Konu: Geometrik Boyutlandırma ve Toleranslandırma

Tarih: 08.02.2012

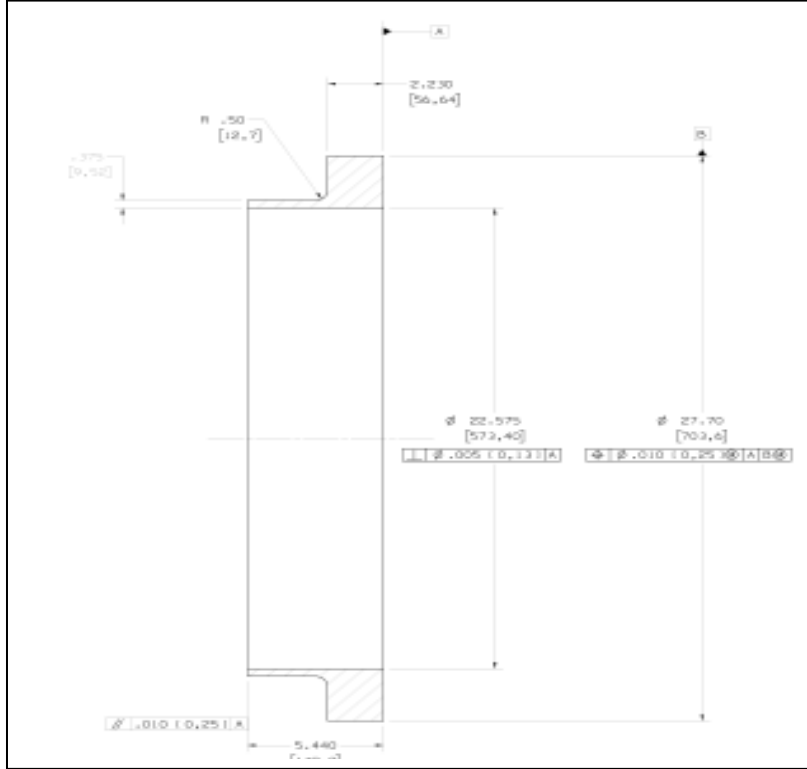
Hocam tlf. bahsettiğim resimlerden 1 adet örnek ekte gönderiyorum. Dis capi dis capa göre konum toleransı verilmiş.

Telefonda da görüştüğümüz gibi bu resim bence biraz problemli, hatta yanlış bir resim.

Burada büyük olasılıkla B datumu dış çapın değil merkezdeki deliğin eksenini. Ancak öyle anlamlı olur. Bence böyle düşünerek parçayı ölçmekte hiç bir sakınca olmaz.

Dış çap ve iç çapın her ikisi için de genel tolerans tanımlandığından ikisinin toleransı da aynı.

Dolayısıyla B'nin yanına M konduğu için bonus da gelebilir, o da hesaplanmalı.

Resmi gönderen firmayla görüşme imkanınız varsa en iyisi onlara sorup emin olmak.
